Modulo per la presentazione delle osservazioni per i piani/programmi/progetti sottoposti a procedimenti di valutazione ambientale di competenza statale

Impianto per la produzione di energia elettrica da fonte eolica, costituito da 6 aerogeneratori della potenza complessiva di 37,2 MW, un sistema di accumulo da 25 MW e relative opere connesse in località "Rempillo" nel comune di Pitigliano (GR).

ID: Codice procedura (ID_VIP/ID_MATTM):10844

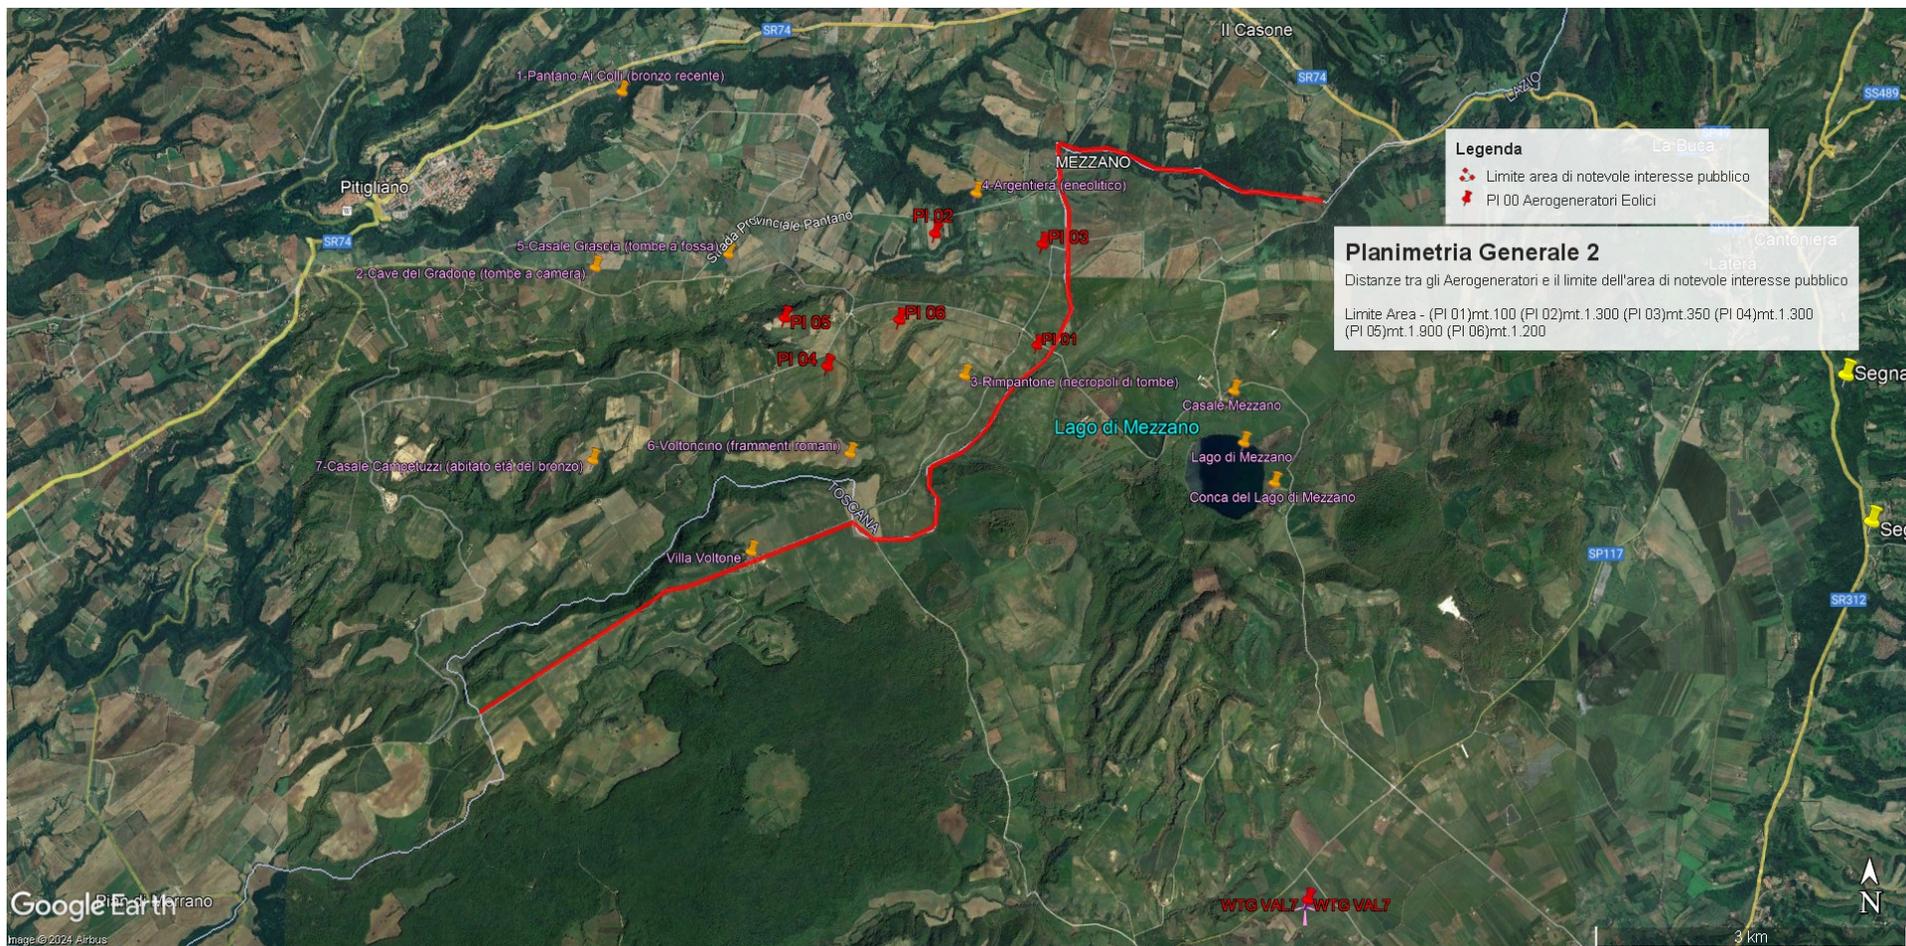
In sintesi, visti l'art. 20 comma 8 lettera c) quater del D.Lgs n 199/2021 e le Linee guida nazionali appena citate, considerato l'enorme impatto dell'impianto eolico industriale denominato "Rempillo" sulla zona paesaggistica di notevole interesse pubblico ben individuata nelle immagini n.1 e n. 2 e sui Beni Culturali evidenziati nell' immagine n. 3 dell'Allegato alle presenti Osservazioni, per la collocazione delle pale P04 e P05 direttamente all'interno del perimetro di un'area archeologica e per gli impatti anche sull'area intermedia e vasta dei pregiati territori laziali della Tuscia settentrionale e in particolare di quelli del pitiglianese ricco di emergenze agricole, naturalistiche, storiche e archeologiche del periodo etrusco ma non solo, si chiede che venga negata l'autorizzazione all' insediamento dell'impianto eolico denominato "Rempillo".

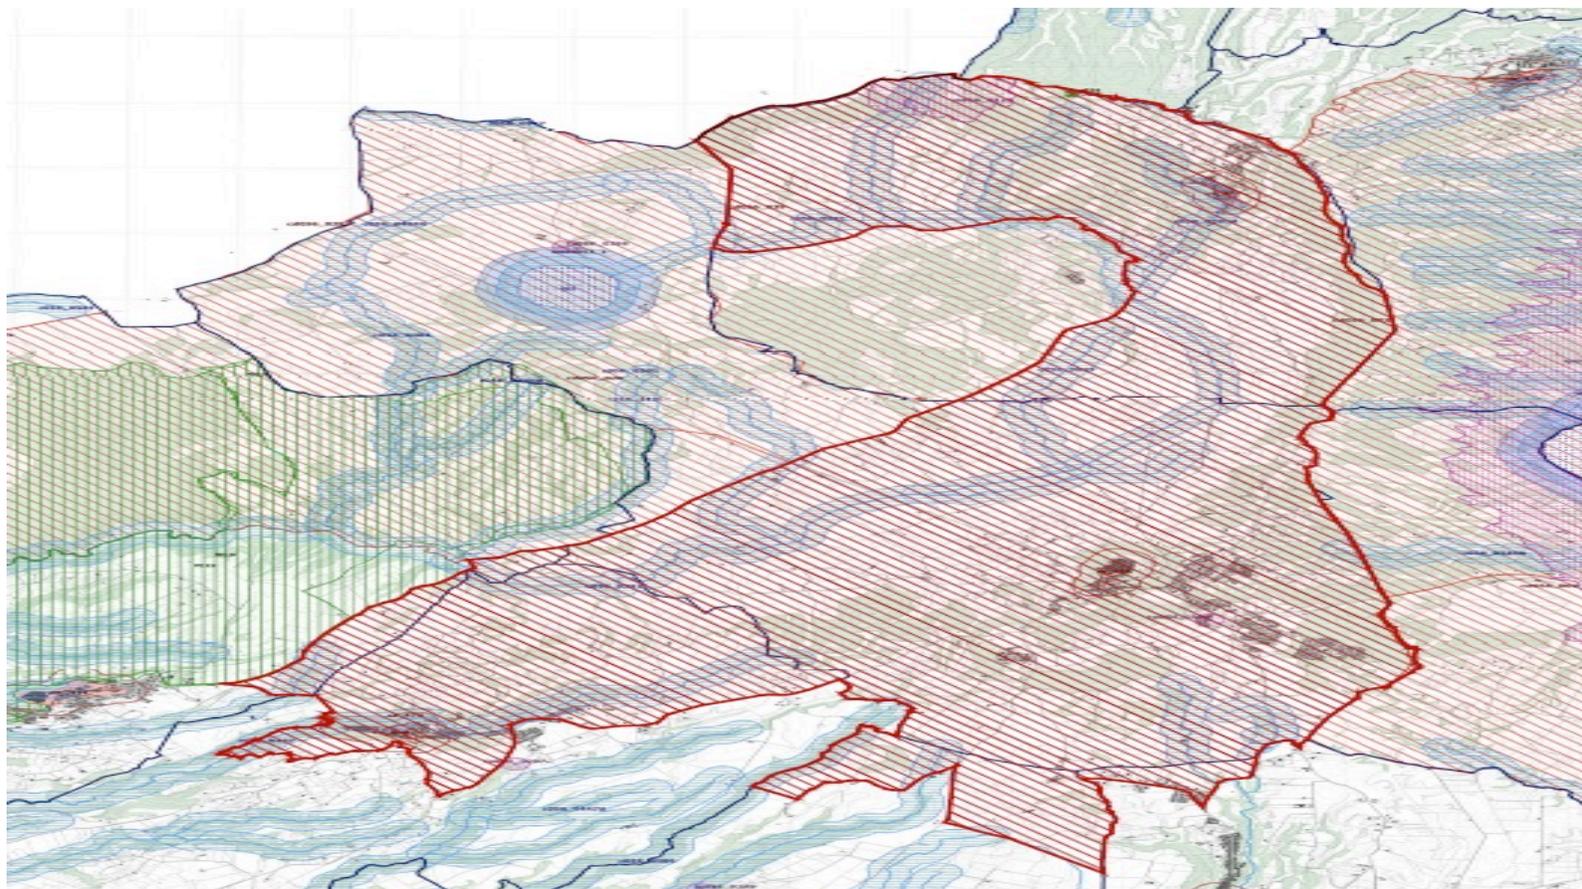
Alla luce del combinato disposto dal "vincolo sul patrimonio paesaggistico (artt. 136 e ss. e 142 del decreto legislativo n. 42/2004 e ss.mm.ii.) e sui beni culturali" (artt. 10 e ss. del decreto legislativo n. 42/2004 e ss.mm.ii.) e dal comma 8 lettera c-quarter del D.Lgs 191/2021 e ss.mm.ii si evince che, ad oggi, le aree in cui sono previsti gli insediamenti dei sei aereogeneratori dell'impianto eolico denominato "Rempillo" non sono idonee perché ricadono tutte all'interno della fascia di rispetto dei **beni paesaggistici di notevole interesse pubblico denominati "Conca del Lago di Mezzano e territorio circostante" (D.M. 22.05.1976)** comprendente anche il **vincolo "Selva del Lamone" (D.M. 22.05.1984)** tutelati **dall'art. 136 del Codice del Beni Culturali e del Paesaggio** e in particolare un aerogeneratori (P01) è a 100 metri dal primo vincolo citato e gli altri cinque compresi in una distanza massima tra 1 km e 2 km (vedi immagine n. 1 dell'ALLEGATO). Nella fascia di rispetto dei 3 km anche la porzione di vincolo rappresentato dalla Selva del Lamone che gode di altre importanti tutele in quanto Riserva Naturale regionale (L. 394/91 e L.R. 29/97), Zona di Protezione speciale (ZPS) insieme ai Monti di Castro collegati tra loro da una Zona di Conservazione Speciale (ZSC), il sistema fluviale Fiume Fiora-Olpetà. La Selva del Lamone oltre il vincolo paesaggistico di notevole interesse pubblico che la rende area non idonea all'installazione degli impianti FER anche nelle sue fasce di rispetto dei 3 km, gode di un'altra tutela che ne rivela l'importanza di area di importanza internazionale per l'avifauna IBA (012) che viene collegata all'altra IBA (099) Lago di Bolsena attraverso la ZPS Caldera di Latera e la ZSC Lago di Mezzano che insieme sono compresi nel vincolo paesaggistico " Conca Lago di Mezzano..." e verranno uniti dal nuovo vincolo paesaggistico "*Ambito paesaggistico, geologico e geomorfologico dell'orlo della caldera di Latera e delle sue pendici interessate dai centri eruttivi periferici*" (si veda a riguardo la proposta pubblicata sul sito del MIC in data 09/08/2023 e l'immagine n. 2 dell' ALLEGATO) all'area di notevole interesse pubblico " Conca del lago di Bolsena" (D.M. 24.10.1960). Praticamente una vasta zona che per interesse paesaggistico e naturalistico oltre che storico, archeologico e identitario rappresenta un unicum nel panorama nazionale.

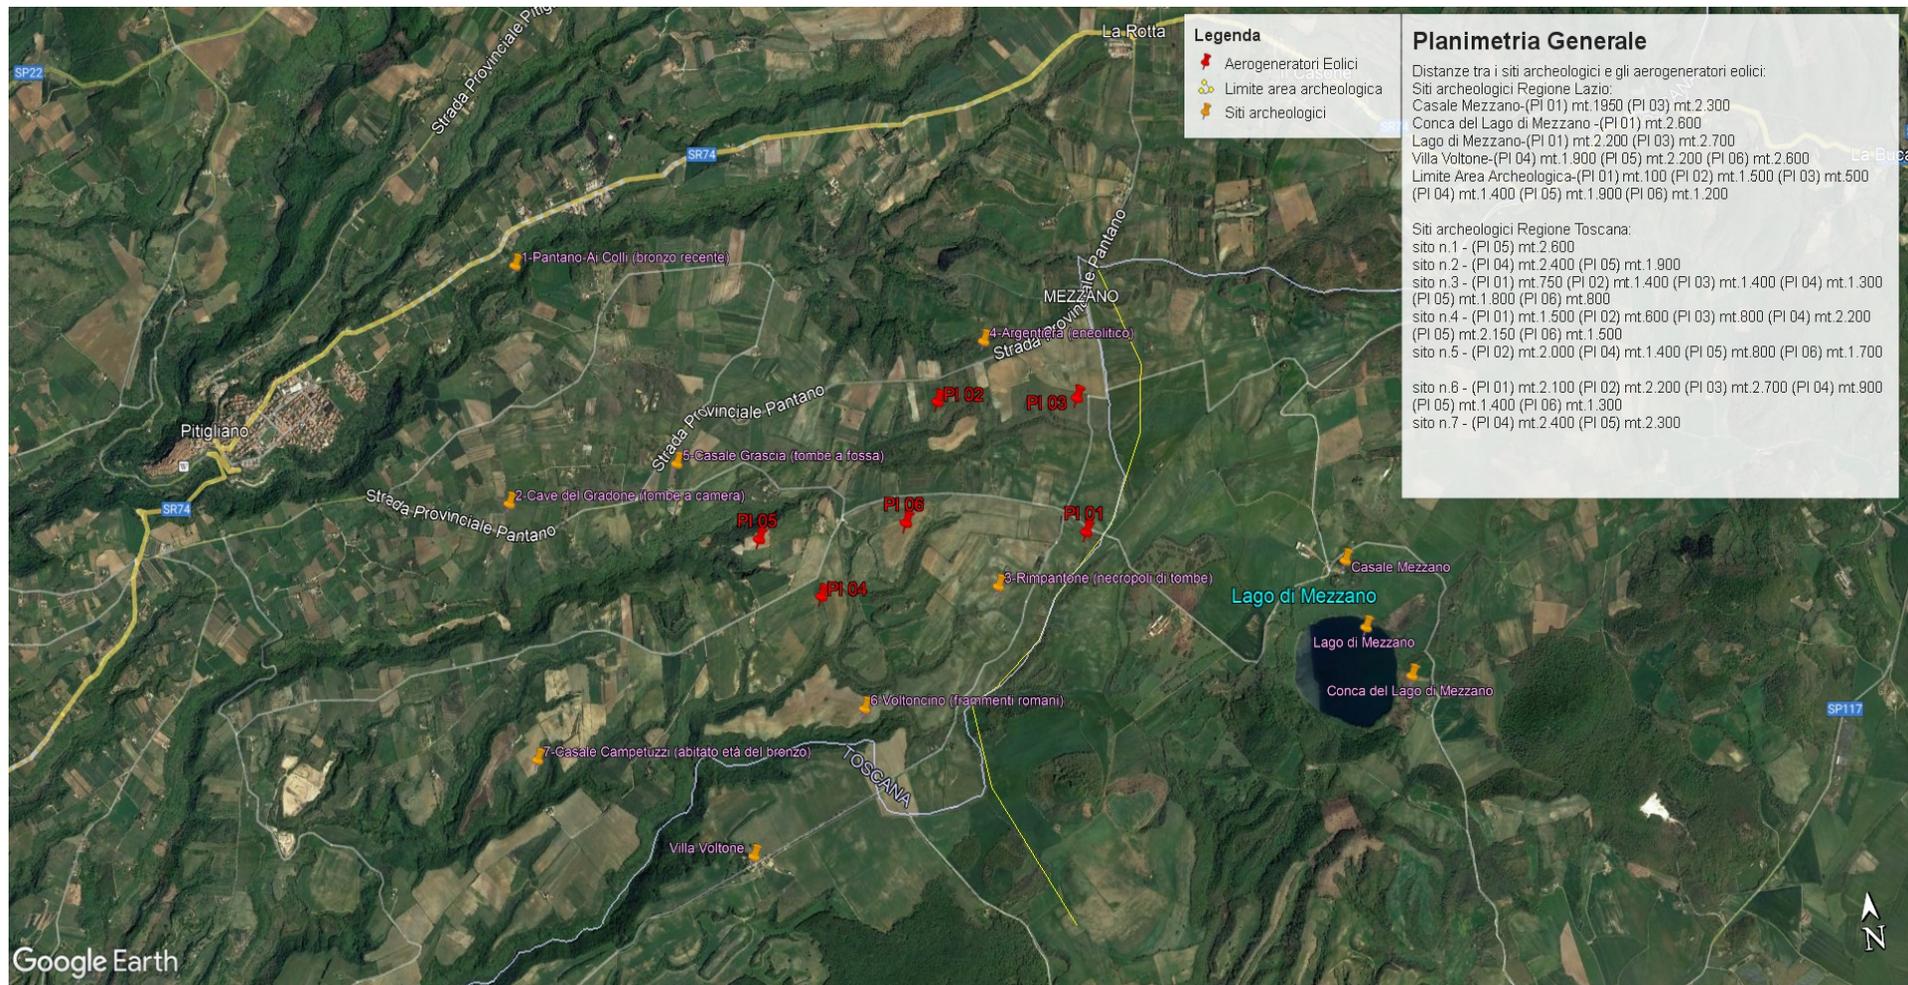
Inoltre, la zona in cui insisterebbe l'impianto eolico industriale Rempillo è compresa nelle fasce di rispetto di 3 km di diversi beni archeologici tutelati dalla parte II del Codice dei Beni Culturali (vedi Allegato, immagine n. 3). Inoltre le pale P04 e P05 ricadono all'interno di un'area archeologica che la Proponente vorrebbe cancellare per il semplice fatto che non è riportata nel documento regionale ma nel documento provinciale come meglio dettagliato nell'Osservazione n. 5. Alla luce di quanto documentato appare chiaro quindi che la collocazione dell'impianto non ha tenuto conto alcuno dei

- h) Le zone di interesse archeologico evidenziate nell'immagine n. 3 a cui si aggiungono anche l'importante abitato protostorico di Sorgenti della Nova e Ruder del Castello altomedioevale che si trovano a circa 4 km dalle aree in cui è stato progettato l'impianto eolico industriale. Poco più lontano i resti del castello medioevale "Morrone". Nell'area vasta le preziose necropoli eneolitiche (Poggi Alti) ed etrusche di Pitigliano, Sovana e Sorano.

Immagine n. 4 Situazione di saturazione da impianti FER nella provincia di Viterbo. Non sono riportati gli impianti fotovoltaici e agrivoltaici che hanno inciso per buona parte nel cumulo di impianti FER per superare già nel 2023 gli obiettivi del PNIEC assegnati alla Regione Lazio per il 20230.

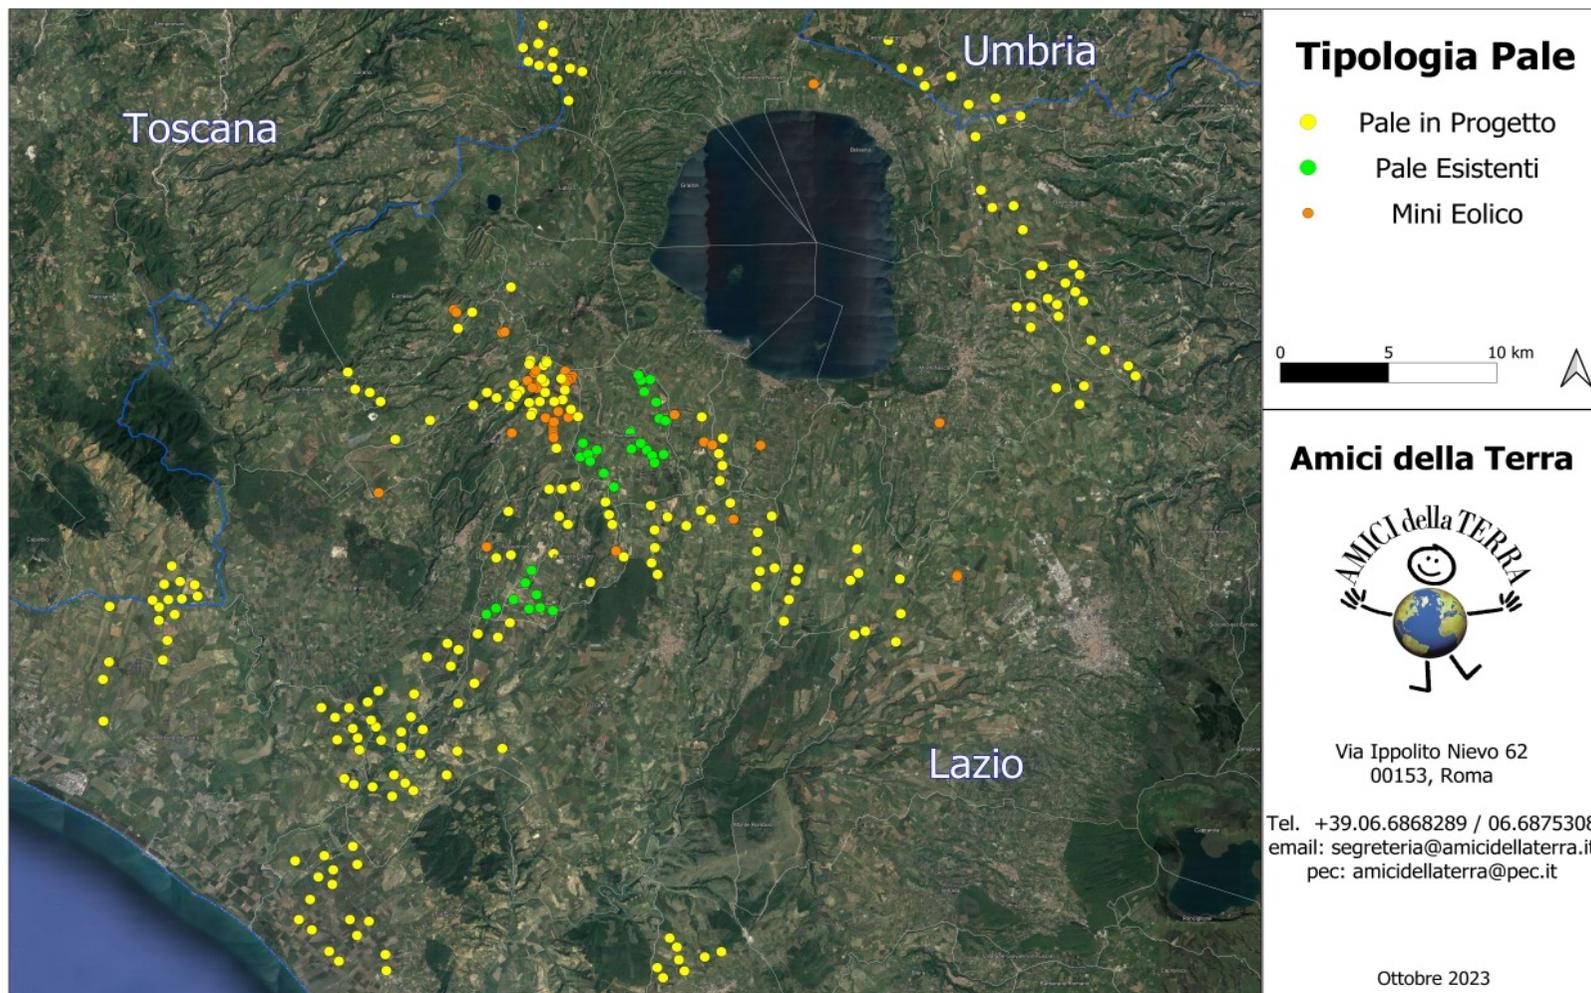
Quindi anche la Regione come Ente deputato dalla normativa nazionale a legiferare sulle aree idonee e non idonee si è espressa riguardo al fatto che abbia assolto ai doveri e alle quote stabilite dal PNIEC e in ambito regionale la provincia di Viterbo è stata quella con il più alto tasso di impianti FER tra tutte e quindi ormai satura ed il cumulo degli impianti FER installati, autorizzati e in progetto rappresenta una elevata criticità per la sostenibilità ambientale di ulteriori eventuali iniziative, L'impianto eolico “ Rempillo” pur essendo “esterno al confine provinciale e regionale ma nelle sue immediate vicinanze (a soli 100 metri i primi due aerogeneratori) oltre ad impattare sul territorio e sulle economie di tre Comuni del Lazio (Farnese, Valentano e Latera) si trova nelle fasce di rispetto dei Beni di notevole interesse pubblico come si è evidenziate nelle Osservazioni nn. 1 e 2 e crea anche degli impatti negativi anche sui beni naturalistici come verrà dettagliato nell'Osservazione n. 4. Inoltre andrebbe a sommarsi al già enorme cumulo di impianti eolici e fotovoltaici e geotermici che già creano una elevata criticità ambientale nella provincia di Viterbo e interferiscono anche con il territorio toscano come si può vedere dalle immagini nn. 4 e 5 dell'Allegato n. 1.
